Auditoría final de producción

EinarBoard V5.6 · V5.7 — ¿se piden hoy? Paquete de fabricación, electrónica, batería, puertos, firmware y riesgo

Project Drogheda

Fleet RTK GPS — Hutchison Ports (ICAVE · TIMSA · EIT · LCT)

Figura 1: Relleno guardado en el repo (pasada 5) contra el relleno del Gerber (fresco). En rojo, el cobre que tendría el archivo en disco y el Gerber no: pasa encima de la vía de T35 en V5.6 y de la vía de GND de C129 de T37 en V5.7.

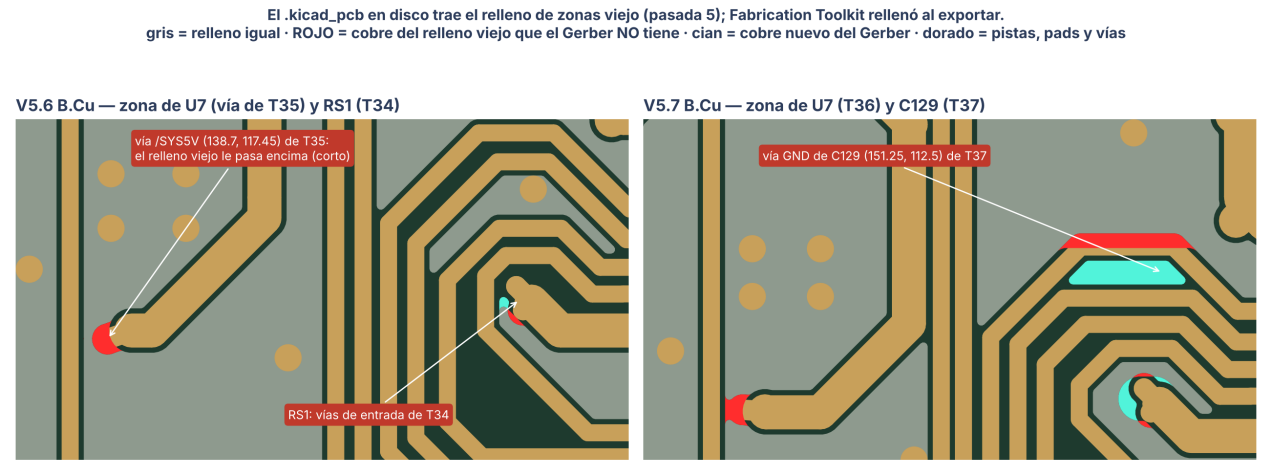
Hallazgo P-1 (11:30) — el repo guardaba el relleno viejo; el Gerber traía el fresco. Cerrado a las 13:00

Las regiones del Gerber **no** son las que están guardadas en los `.kicad_pcb` del repo: contra el relleno guardado difieren 6.4 mm² (V5.6 F.Cu), 7.4 mm² (V5.7 F.Cu) y 9.5 mm² (V5.7 B.Cu), justo donde la pasada 6 (T34–T37) agregó vías y movió el hilo de sensado. Los scripts T no rellenan zonas; el Toolkit sí (AUT0 FILL: true). Por eso el paquete está bien, pero **el archivo en disco no**: una exportación sin rellenar (o un `kicad-cli pcb export gerbers`, que no rellena) mandaría cobre de GND encima de la vía de /SYS5V en (138.7, 117.45) de T35 y de las vías de entrada de RS1 de T34 (figura 1). Esto ya lo vimos en forma de «sin conectar» falsos el 21-oct; hoy se vio en forma de corto. **Arreglo (Leo, 5 min)**: abrir cada tarjeta, B, guardar, `git commit`. Regla nueva (D-22-3): *los scripts T que agregan o quitan cobre terminan con un relleno del GUI antes del commit*. **Hecho a las 13:00** (ver la re-verificación al final de esta sección); falta el commit.

Figura 2: U6: pad térmico, ventanas de pasta al 50 % y las tres vías térmicas dentro de las ventanas, en V5.6 y V5.7. Es la razón de la condición 1 del pedido.

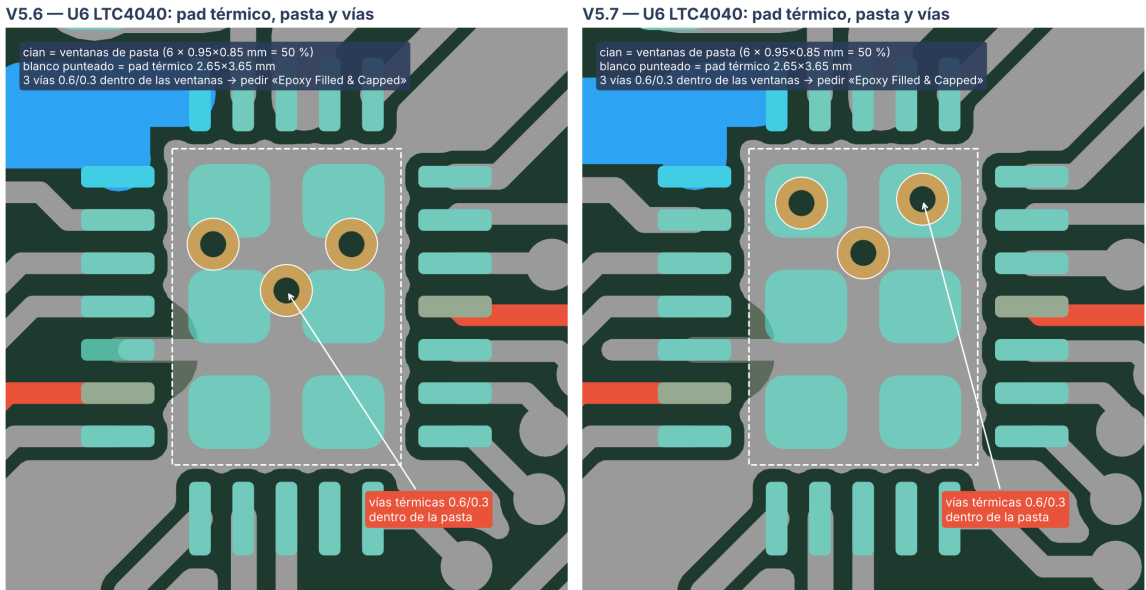
El DFM del 8 de octubre (regla permanente: drogheda-dfm-ltc4040-qfn) nació de los puentes y bolas de soldadura que Leo vio en U6 en las V5.5 y V4. La regla pedía pasta $\leq 50\%$ en el pad térmico y *vías fuera de las ventanas de pasta o pedido con Epoxy Filled & Capped*. Medido sobre el Gerber de hoy:

Pieza	Pad térmico	Pasta	Vías dentro	Consecuencia
U6 LTC4040 QFN-24 0.5 mm	2.65 × 3.65 mm	6 ventanas 0.95 × 0.85 = 50 %	3 (0.6/0.3), las tres dentro de ventanas	Sin tapar, la pasta se mete en la vía: la pieza se inclina y puentea a 0.5 mm. Pedir vías Epoxy Filled & Capped + rayos X en U6.
U7 AP64350 ESOP-8	3.2 × 2.5 mm	100 % (huella easyeda2kicad)	4 (0.8/0.3)	Paso 1.27 mm: tolera, y la misma opción del pedido lo cubre. Siguiente revisión: pasta al 60 %.
U25 TPS54360B HSOP-8 (V5.7)	2.5 × 3.2 mm	100 %	6 (0.8/0.3)	Igual que U7.
U26 SC7A20 LGA-12	—	100 % (pads 0.5 × 0.28)	0	Normal.

Condiciones del pedido (§10): (1) vías del PCB con *Epoxy Filled & Capped* y rayos X en U6 – las tres vías térmicas del LTC4040 caen dentro de las ventanas de pasta; (2) confirmar en el visor de JLC la rotación y el pin 1 de U6, U7, U25, U26, L22, Q7, U16 y la polaridad de D34, D10, C3/C43/C78/C10/C103 – las huellas easyeda2kicad no pasan por la tabla de correcciones del Fabrication Toolkit; (3) antes de pedir, cambiar en el BOM D10 SMBJ33A → SMBJ33CA (misma huella; con el arnés al revés la V5.7 abre su fusible SMD F2).

Figura 4: V5.7: bloque de la fuente en F.Cu. Toda la corriente de entrada de U25 cruza una vía 0.8/0.3 en (182.4, 68.1) (hallazgo E-10): a 24 V son 0.7 A y no pasa nada; a 9 V son 1.9 A y se mide con cámara térmica.

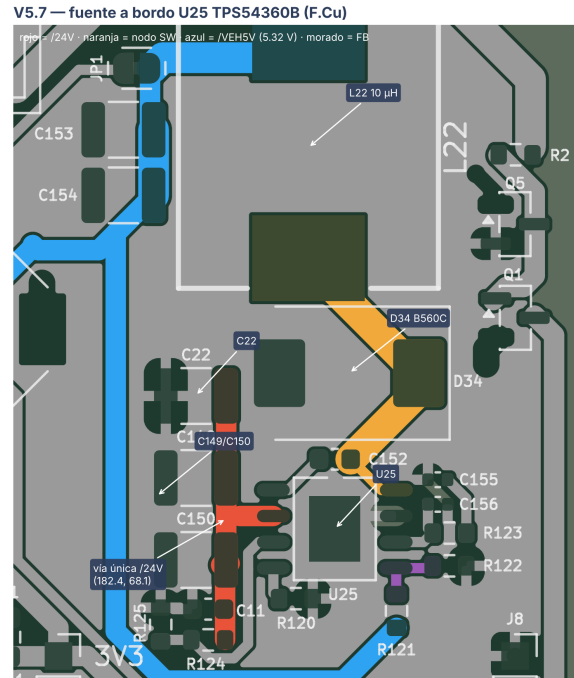
Rango continuo	D10 (33 V de trabajo, conduce desde 36.7 V) · U25 (4.5–60 V)	9–32 V DC : 12 V y 24 V. Piso: a 2.8 A la regulación necesita $\approx$ 6.5 V.
Polaridad invertida	Q10 bloquea; D10 unidireccional conduce	F2 abre (SMD, no se cambia en campo). Con SMBJ33CA no pasa nada: easy win P-4.
Corriente de entrada	15 W a plena carga	0.7 A a 24 V · 1.9 A a 9 V. F2 de 3 A lento aguanta el arranque (C10 + C22 + C149/150).
Térmico	U25 HSOP-8 con 6 vías en el EP · D34 SMC	$\approx$ 2.5 W en el bloque a 32 V y 2.8 A (U25 $\approx$ 1.0 W, D34 $\approx$ 1.2 W, L22 $\approx$ 0.1 W). A 45 °C en la caja el U25 ronda 100 °C de unión: lejos de los 176 °C de apagado, pero se mide.
Lazo de entrada	C149/C150 a 1 mm de U25.2	$\approx$ 56 mm ² por centros de pad; In1 es GND sólido debajo (207 de 208 mm ²). Decisión D-21-2: se queda y se mide el timbre en SW/VIN (hallazgo E-9).

Figura 6: Ciclo de respaldo de 0.7.0. Lo que lo hace posible en hardware: MODEM_EN (PC3), PWR_CTRL (PA1), el MCU alimentado en respaldo, el LSE Y4 y la INT1 del SC7A20 en PB9.

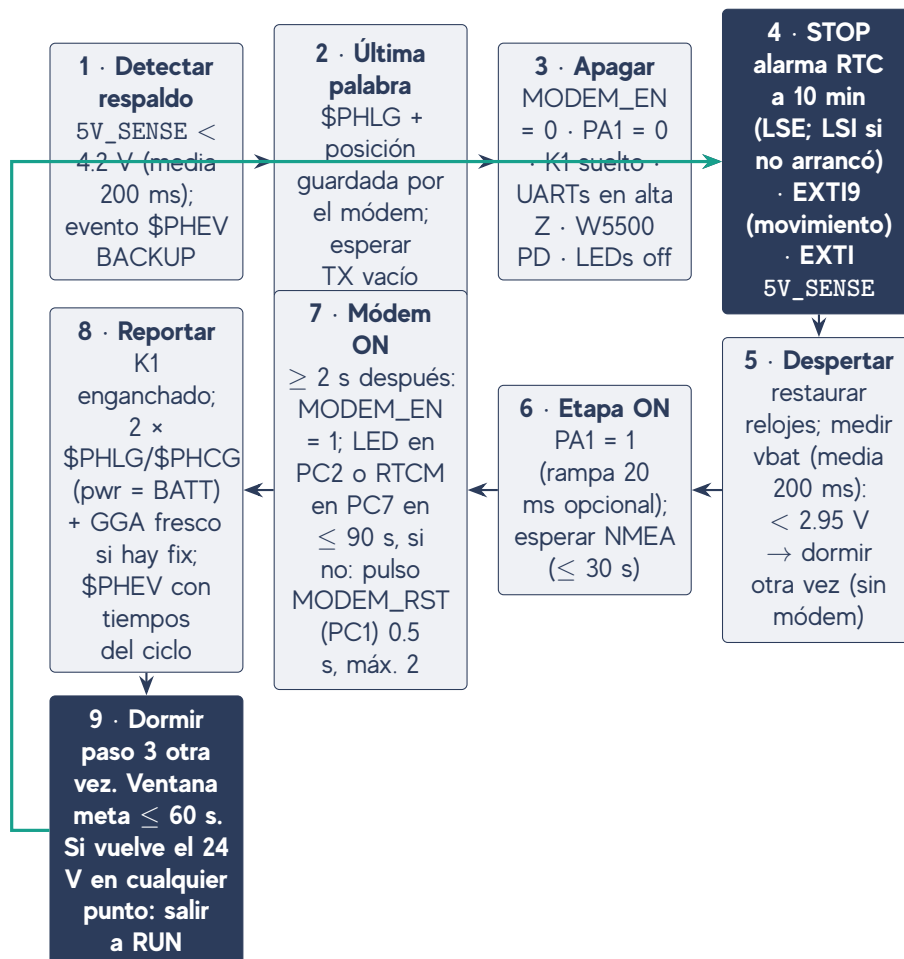
Reglas que salen del hardware y entran al firmware:

- **Umbral LFP, no Li-ion.** 0.6.3 corta la etapa a 3.40 V y rearma a 3.70 V (Li-ion). En LFP la meseta está en 3.2–3.3 V; con 3.40 V la tarjeta se declararía vacía con el paquete a medio llenar. Corte en **2.95 V** (media de 200 ms, nunca una muestra dentro de una ráfaga), rearme en **3.20 V**; SoC por conteo de culombios, no por voltaje (hallazgo F-2 / riesgo R12).

- **Nada de loop() a 96 MHz mientras «duerme».** Hoy el estado SLEEP corta PWR_CTRL y sigue girando a 96 MHz (≈ 165 mW); eso solo ya duplica el piso. STOP con alarma RTC es el cambio sustantivo.

- **W5500 en power-down, no en reset.** La corriente con RSTn en bajo no está especificada; en power-down son 13 mA. Sacarlo del reset, escribir PHYCFGR (OPMD = 1, OPMDC = 110) y dejarlo.

- **K1 suelto entre ventanas:** 150 mW de bobina serían 2× el piso. Se engancha solo durante los reportes; la lógica de 0.5.1 (insertar en huecos de ≥ 8 ms, soltar antes de cortar) sigue valiendo.

- **Módem «encendido pero muerto».** Rdfu1 (22 k en PA10) puede sostener a medias el riel del módem apagado a través de K1 (NC) y su ESD: el pulso de MODEM_RST después de cada MODEM_EN es la defensa, y ya está probado (SW4G1).

Figura 7: RS1 en F.Cu, V5.6 y V5.7: hilos de sensado de 0.25 mm (VIN y CLN) hacia su pad, entrada de potencia por dos vías y salida directa a Q7.

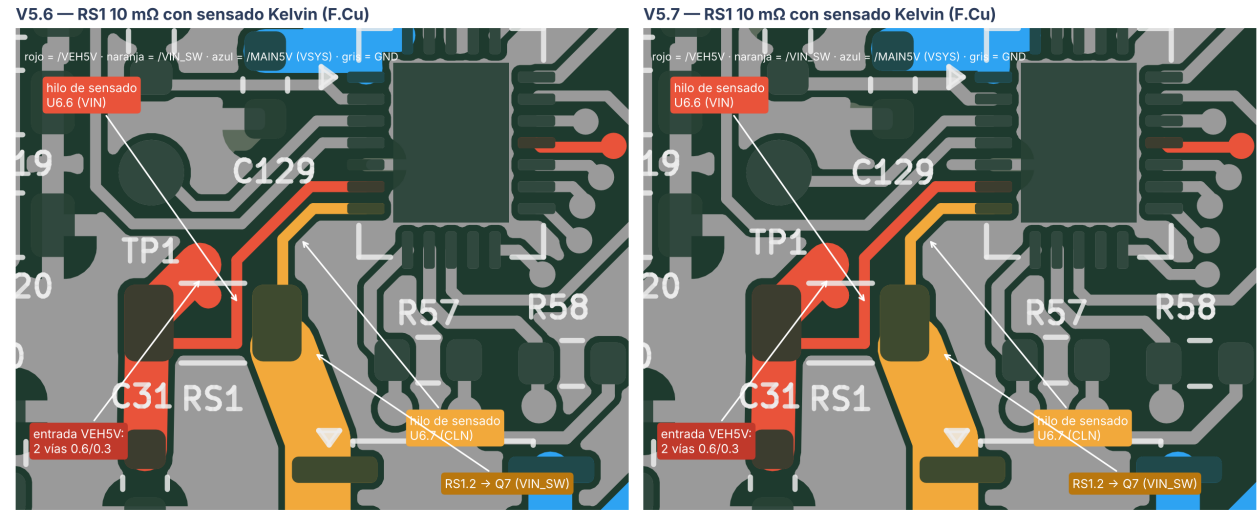
La prueba del 21-oct se repitió con un método independiente: se recorta el área del pad de RS1 del cobre y se pregunta a dónde llega el hilo de sensado. **V5.6 y V5.7: U6.6 (VIN) solo llega a su propio pad y a nada más; U6.7 (CLN) igual.** La corriente de entrada entra a RS1.1 por dos vías 0.6/0.3 ((150.7, 115.9) y (150.9, 116.6), unidas en F.Cu y B.Cu) y sale de RS1.2 a Q7 sin pasar por los hilos de sensado. El límite de entrada queda en $25 \text{ mV} / 10 \text{ m}\Omega = 2.5 \text{ A}$, no en el $\approx 1 \text{ A}$ de la V5.5.
